Modulo per la presentazione delle osservazioni per i piani/programmi/progetti sottoposti a procedimenti di valutazione ambientale di competenza statale

**OGGETTO: OSSERVAZIONI RELATIVE AL PROGETTO DI INSTALLAZIONE DI N.32
AEROGENERATORI IN PROVINCIA DI IMPERIA**

CODICE IDENTIFICATIVO: ID 12674

**NOME IDENTIFICATIVO: PROGETTO DEL PARCO EOLICO DENOMINATO "IMPERIA MONTI
MORO E GUARDIABELLA" DELLA POTENZA COMPLESSIVA DI 198,4 MW DA REALIZZARE
NEI COMUNI DI AURIGO, BORGOMARO, CASTELLARO, CIPRESSA, DOLCEDO,
PIETRABRUNA, PIEVE DI TECO, PRELÀ, REZZO CON STRADA DI ACCESSO IN SAN
LORENZO AL MARE E COSTARAINERA (IM).**

Figura 4-Immagine con scala erronea degli aerogeneratori, presente all'interno del documento 22109_EO_DE_GN_D_03_0047_A_visibilita_follia-signed

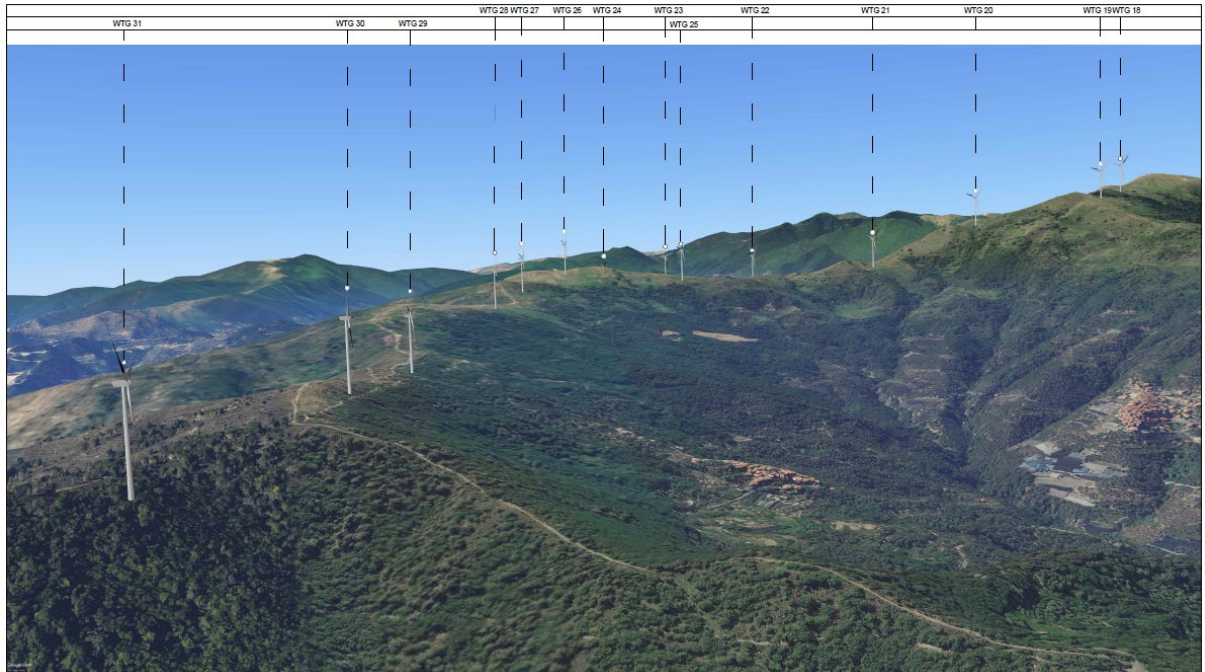
3. All'interno del documento *22109_EO_DE_GN_D_03_0047_A_visibilita_follia-signed* si riscontrano immagini fotorealistiche degli aerogeneratori evidentemente errate dal punto di vista della scala rappresentativa.

Gli aerogeneratori nell'immagine sopra sono rappresentati molto più piccoli di come dovrebbero essere e inducono a una sbagliata interpretazione della realtà. Si fornisce immagine correttiva (in basso) con una scala più rappresentativa dell'impatto che le macchine avranno sul territorio:

Figura 10- Nell'immagine tratta dal Geoportale della Regione Liguria, sono evidenziate le zone Habitat Rete Natura 2000, la biodiversità e i corridoi ecologici per ambienti boschivi / aperti / acquatici

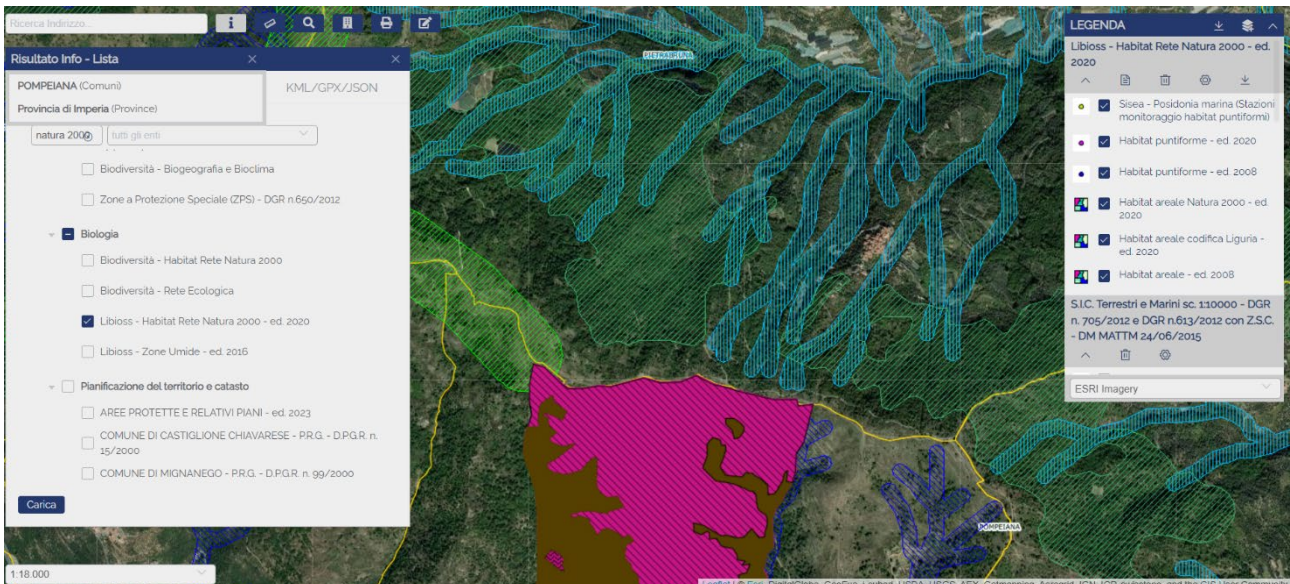
Si riscontra inoltre l'assenza di adeguate analisi vegetazionale, floristica e faunistica necessarie ai fini della scelta del sito di progetto.

Figura 11- Dal Geoportale della Regione Liguria, le aree percorse da incendi 2013-2022

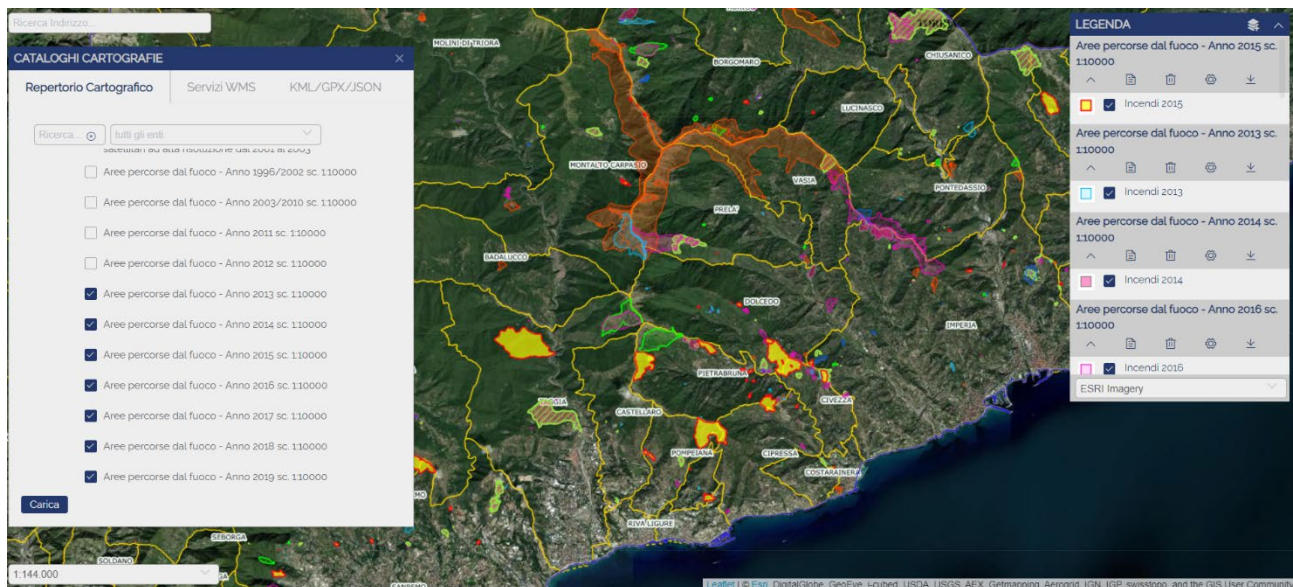
Si sottolinea, inoltre, che le aree interessate dal progetto sono aree fortemente interessate da **incendi boschivi**. In tal senso, la presenza di aerogeneratori di altezza superiore ai 200 m costituirebbe un impedimento agli operatori e ai loro mezzi (Vigili del Fuoco e Canadair).

b) minima distanza di ciascun aerogeneratore dai centri abitati individuati dagli strumenti urbanistici vigenti non inferiore a 6 volte l'altezza massima dell'aerogeneratore;

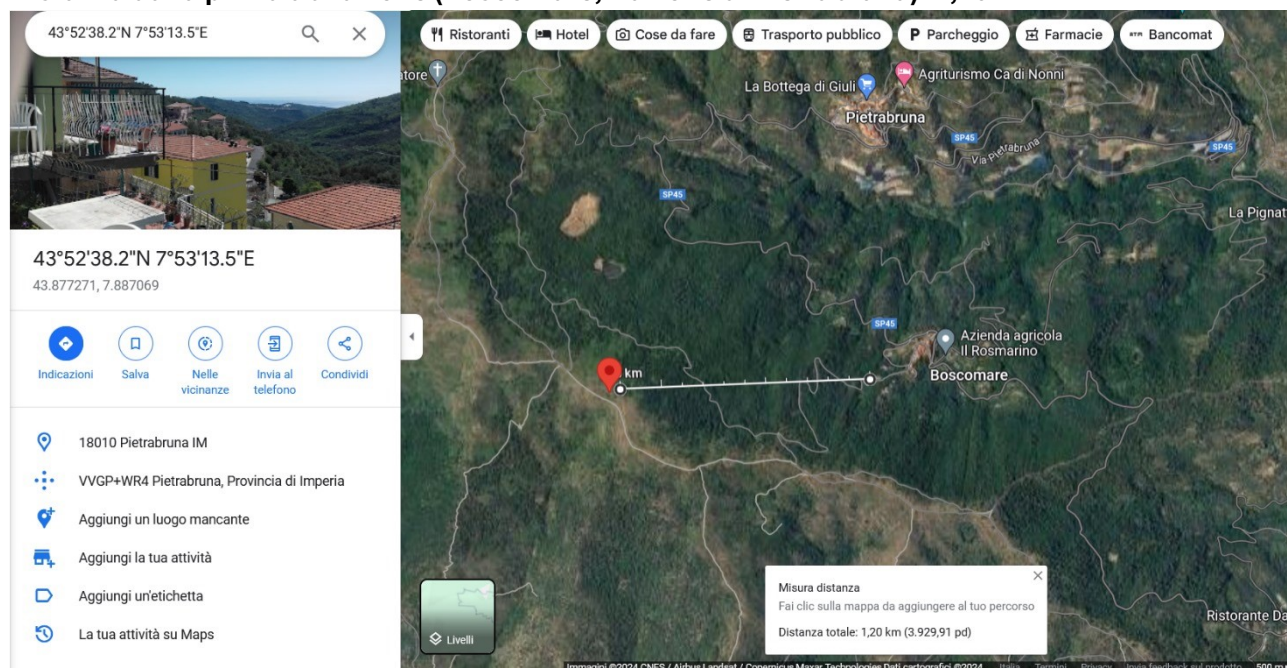
Il progetto prevede che gli aerogeneratori abbiano un'altezza compresa tra i 206 m e i 210 m di altezza; pertanto, dovendo rispettare la normativa in oggetto, **ogni turbina dovrebbe essere posizionata ad almeno 1236 m di distanza dalle abitazioni**. Dalla documentazione di progetto fornita, si riscontra che **almeno 5** turbine intorno a Pietrabruna e Boscomare (nr. 28, 29, 30, 31, 32) si trovano in posizione limite o non rispettano i requisiti previsti.

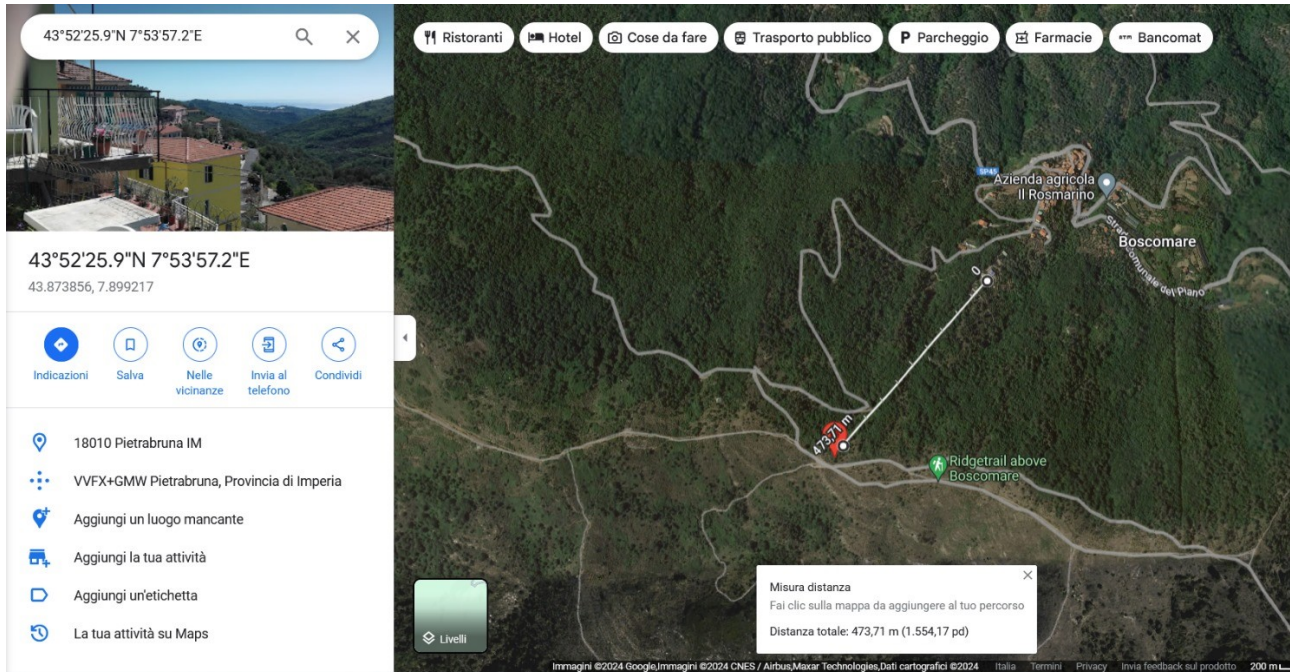
Aerogeneratore n. 29

Distanza dalla prima abitazione (Boscomare, frazione di Pietrabruna): 473,71 m

Aerogeneratore n. 30

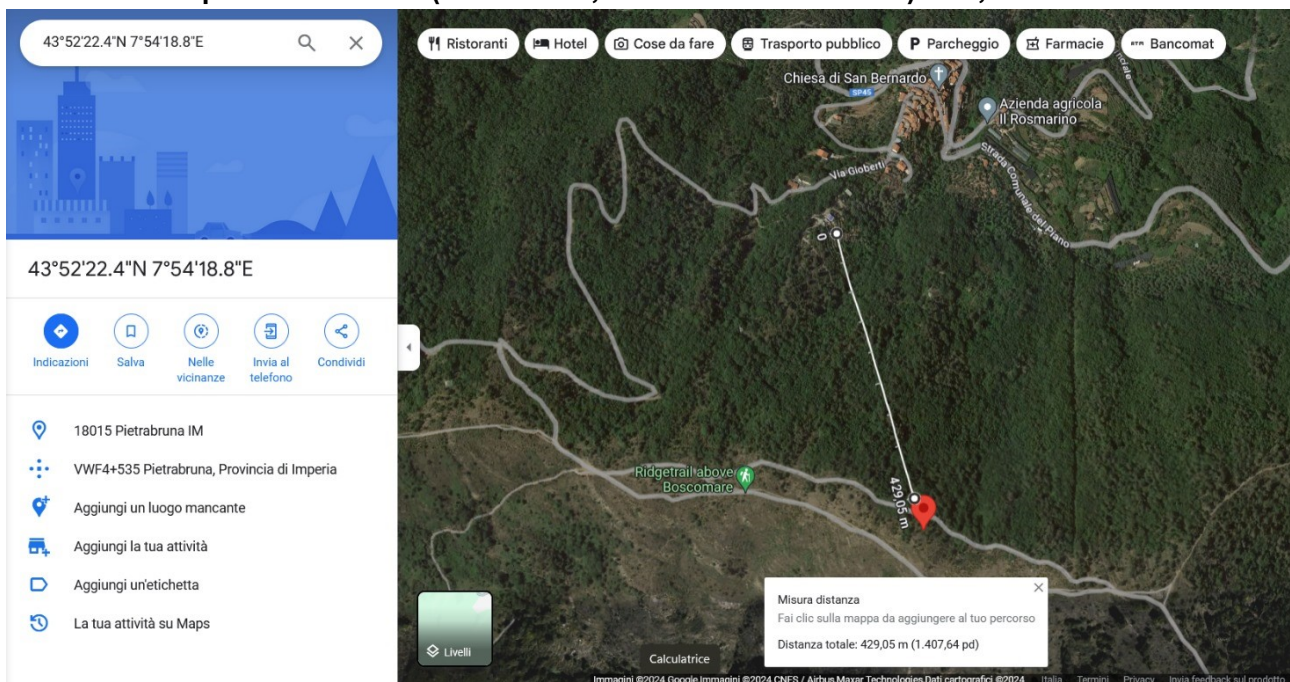
Distanza dalla prima abitazione (Boscomare, frazione di Pietrabruna): 429,05 m

Aerogeneratore n.31

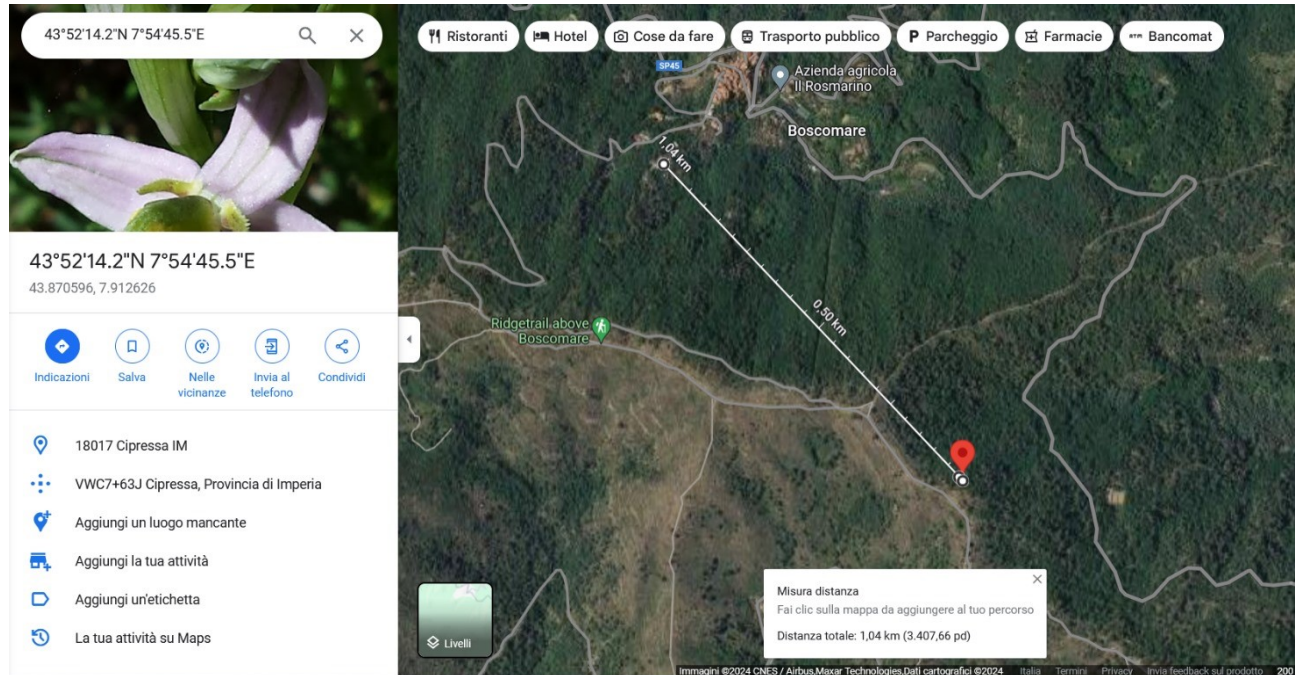
Distanza dalla prima abitazione (Boscomare, frazione di Pietrabruna): 1,04 km

Aerogeneratore n. 32

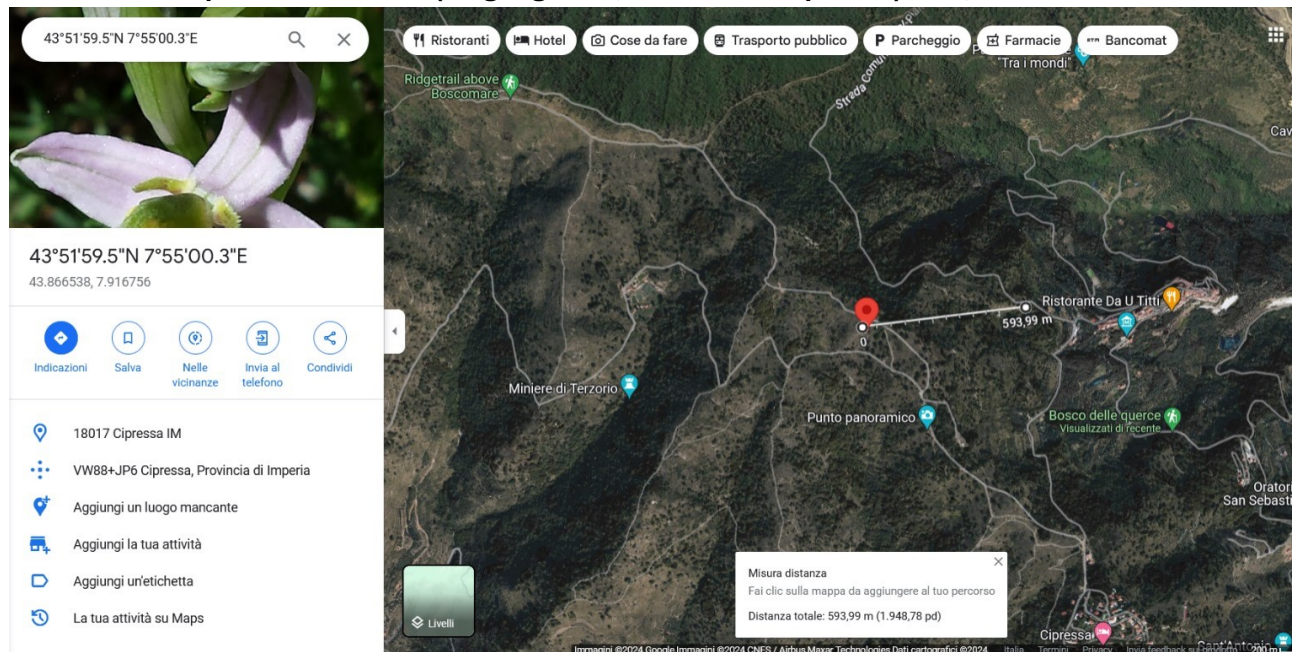
Distanza dalla prima abitazione (Lingueglietta, frazione di Cipressa): 593,99 m

Figura 4-Immagine con scala erronea degli aerogeneratori, presente all'interno del documento 22109_EO_DE_GN_D_03_0047_A_visibilita_follia-signed

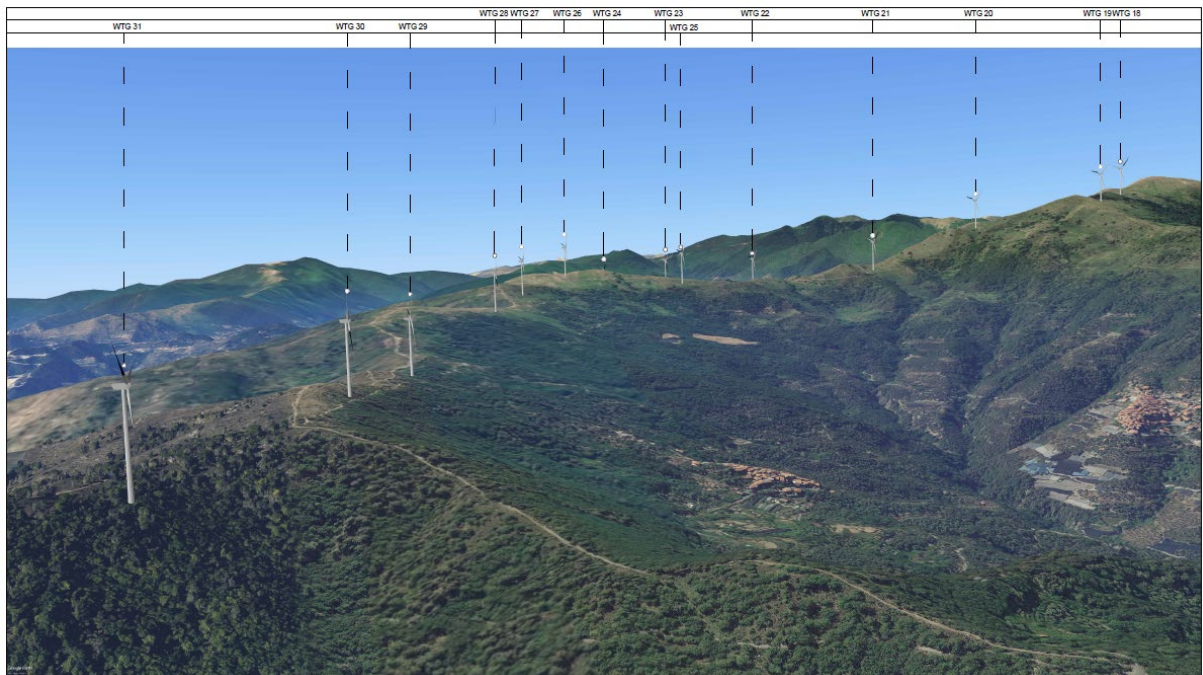
3. All'interno del documento *22109_EO_DE_GN_D_03_0047_A_visibilita_follia-signed* si riscontrano immagini fotorealistiche degli aerogeneratori evidentemente errate dal punto di vista della scala rappresentativa.

Gli aereogeneratori nell'immagine sopra sono rappresentati molto più piccoli di come dovrebbero essere e inducono a una sbagliata interpretazione della realtà. Si fornisce immagine correttiva (in basso) con una scala più rappresentativa dell'impatto che le macchine avranno sul territorio:

Figura 10- Nell'immagine tratta dal Geoportale della Regione Liguria, sono evidenziate le zone Habitat Rete Natura 2000, la biodiversità e i corridoi ecologici per ambienti boschivi / aperti / acquatici

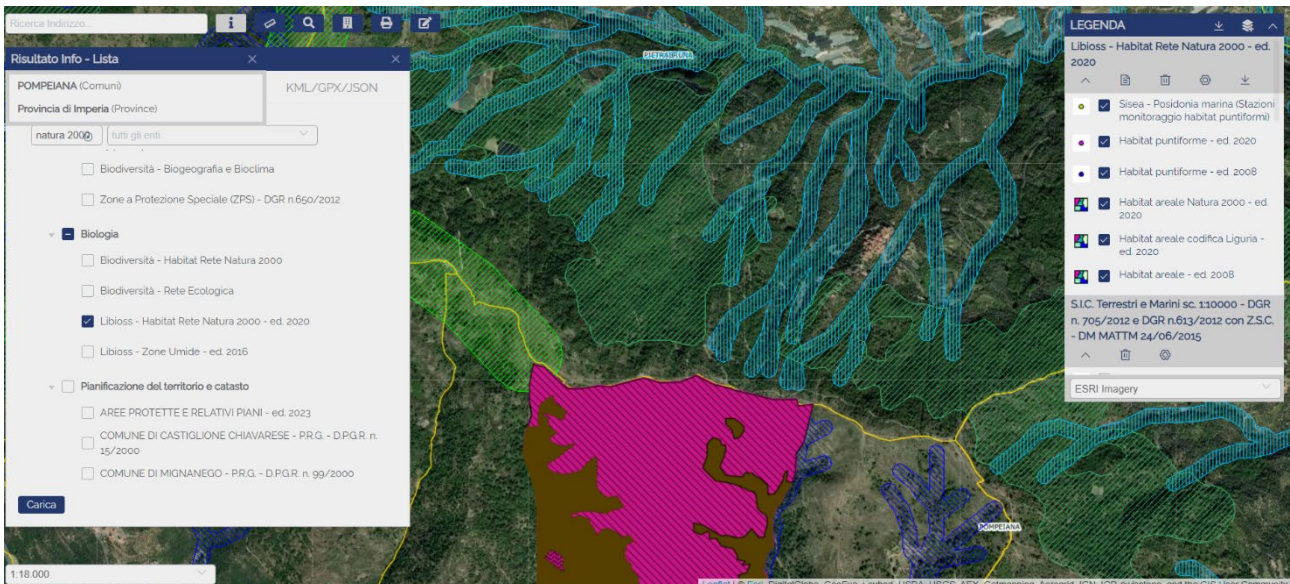
Si riscontra inoltre l'assenza di adeguate analisi vegetazionale, floristica e faunistica necessarie ai fini della scelta del sito di progetto.

Figura 11- Dal Geoportale della Regione Liguria, le aree percorse da incendi 2013-2022

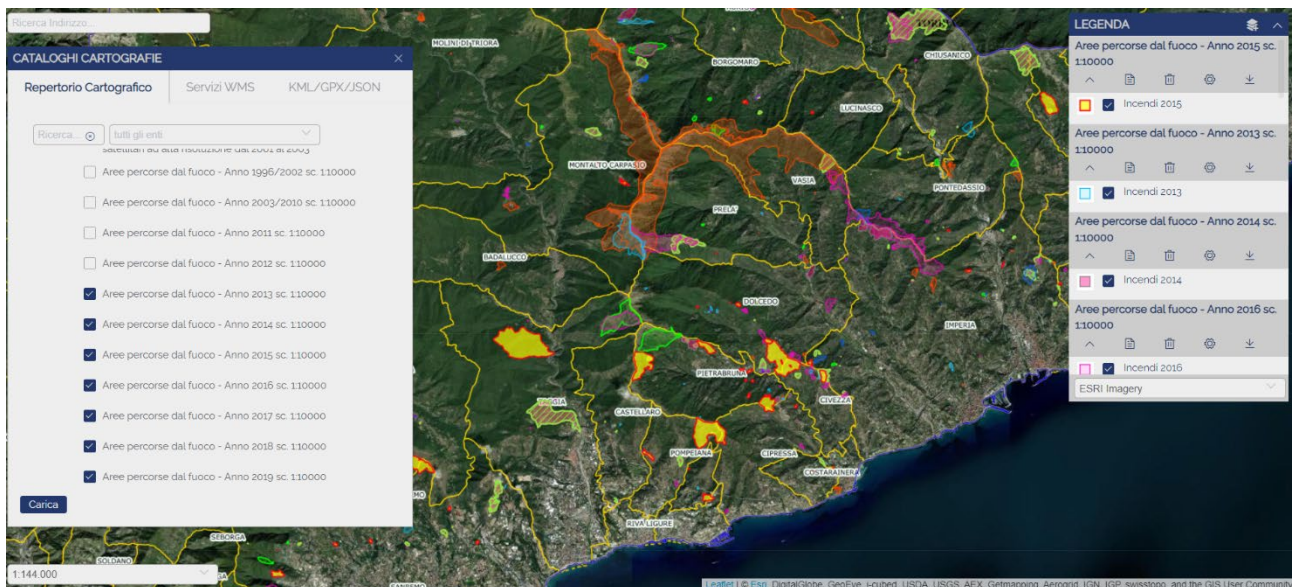
Si sottolinea, inoltre, che le aree interessate dal progetto sono aree fortemente interessate da **incendi boschivi**. In tal senso, la presenza di aerogeneratori di altezza superiore ai 200 m costituirebbe un impedimento agli operatori e ai loro mezzi (Vigili del Fuoco e Canadair).

b) minima distanza di ciascun aerogeneratore dai centri abitati individuati dagli strumenti urbanistici vigenti non inferiore a 6 volte l'altezza massima dell'aerogeneratore;

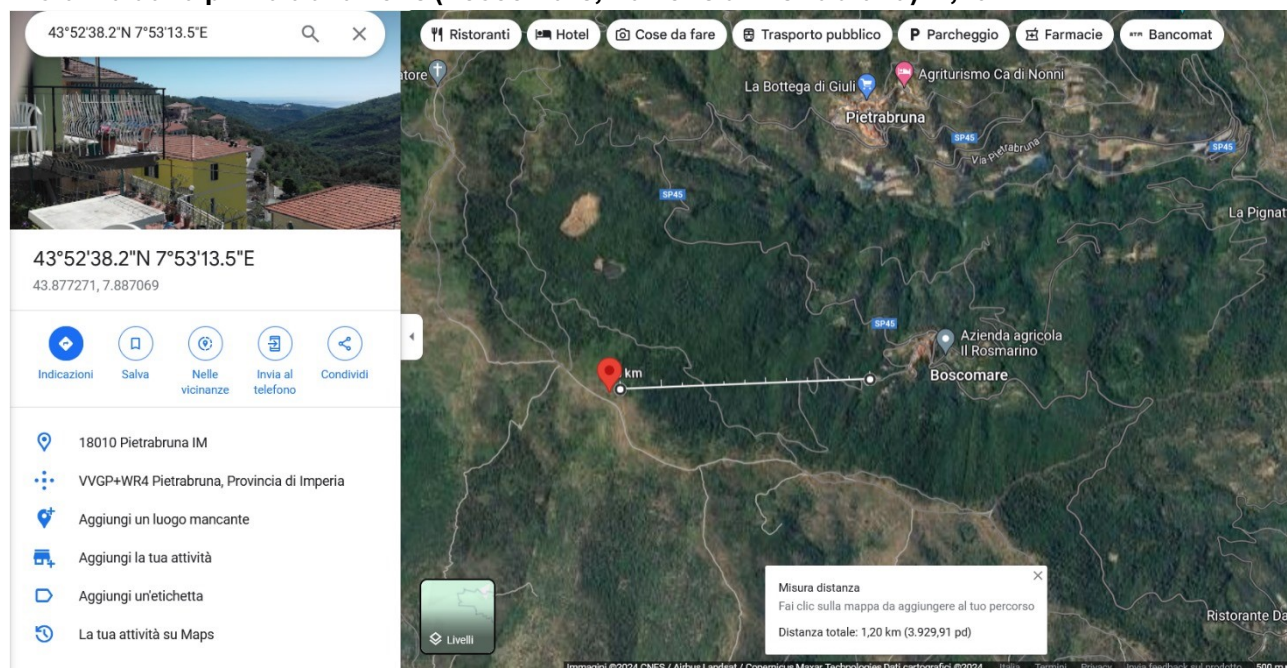
Il progetto prevede che gli aerogeneratori abbiano un'altezza compresa tra i 206 m e i 210 m di altezza; pertanto, dovendo rispettare la normativa in oggetto, **ogni turbina dovrebbe essere posizionata ad almeno 1236 m di distanza dalle abitazioni**. Dalla documentazione di progetto fornita, si riscontra che **almeno 5** turbine intorno a Pietrabruna e Boscomare (nr. 28, 29, 30, 31, 32) si trovano in posizione limite o non rispettano i requisiti previsti.
